**Fecha:** 27/08/2014

**Lugar:** MLP-1139

**Carteleria:**

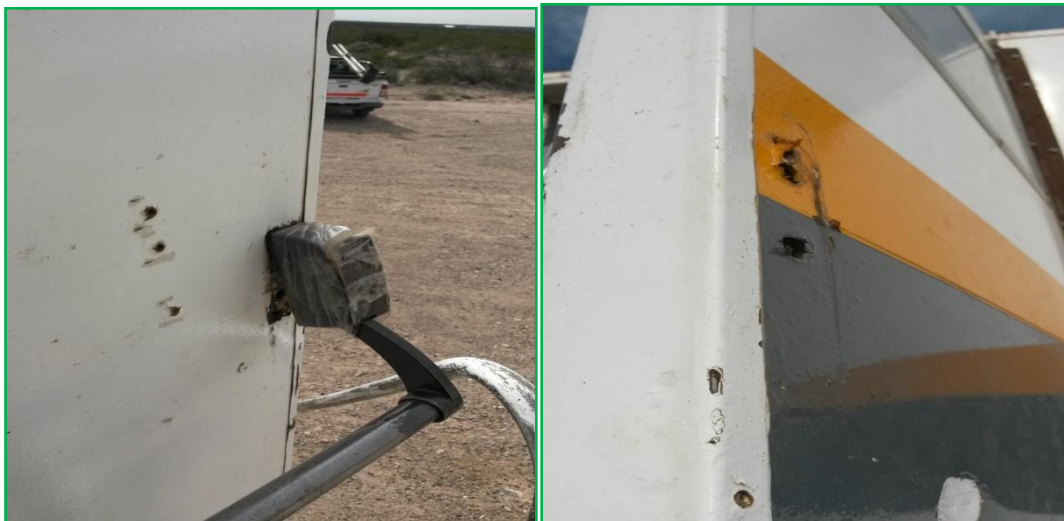
- La carteleria utilizada para el montaje del equipo se encuentra en buenas condiciones. Se necesita que se realice los banderines, como le fue solicitado al equipo H-17.
- Cambiar cartel de producto quimico. No es visible
